Dato: 06.10.2022
Saksnr.: 2022/52102
Dok.nr.: 3
Saksbehandler:
Ingrid Tau Strand
Oanes

Karmøy kommune - gnr 11 bnr 439 - FV 4832 - Dispensasjon fra byggegrense - Vedtak

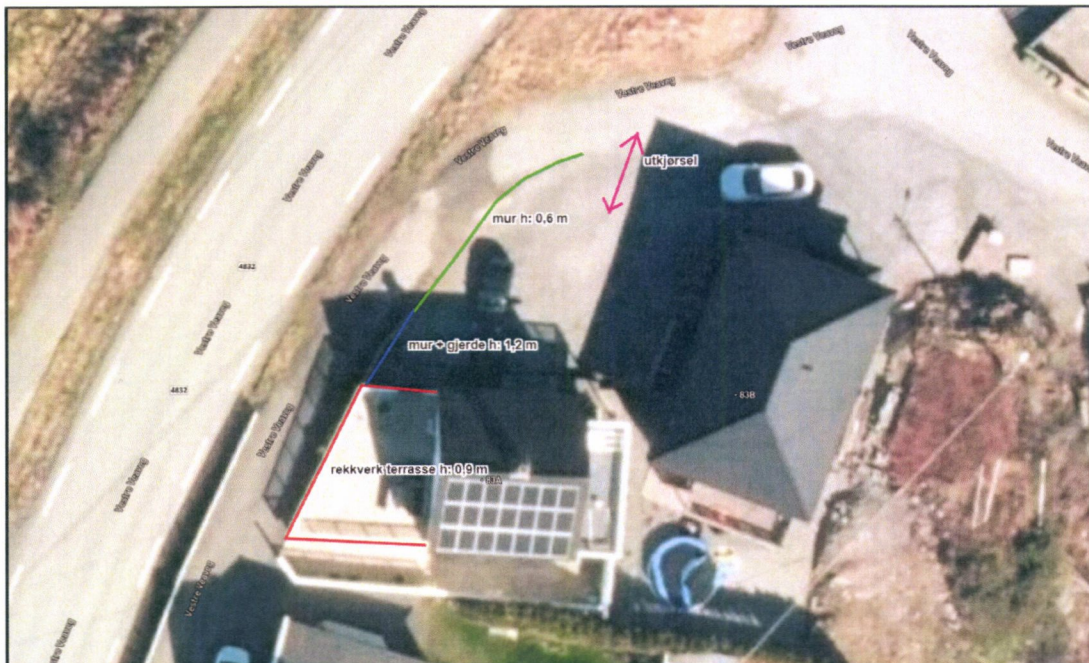
Dere opplyser i mailkorrespondanse at dere etter hvert ønsker å ha avkjørsel fra deres eiendom og ut på privat veg der hvor det i bildet ovenfor er markert blå stripe. Dere må i den sammenheng tenke på siktforhold til nabo som benytter samme vegen inn til sin eiendom i nr. 81. Dersom dere skal kjøre inn og ut her, kan heller ikke manøvrering i veggroft forekomme, dette kan skape trafikkfarlige situasjoner. Vi anbefaler dere å benytte avkjørsel som vist med lilla pil i bildet over.

Dere spør også om tillatt høyde på mur og gjerde som skal settes opp. Så lenge tiltaket ikke er i sikkerhetssonen, eller i siktsonen til avkjørselen ut til fylkesvegen, så regulerer ikke vegloven hvilken høyde dere får ha på disse tiltakene. Dette regulerer kommunen via Plan- og bygningsloven.

- Tiltakene skal være i tråd med situasjonsplan.
- Avstanden fra tiltaket (inkludert takutspring) til senterlinjen på fv. 4832 skal være minst 10 meter.
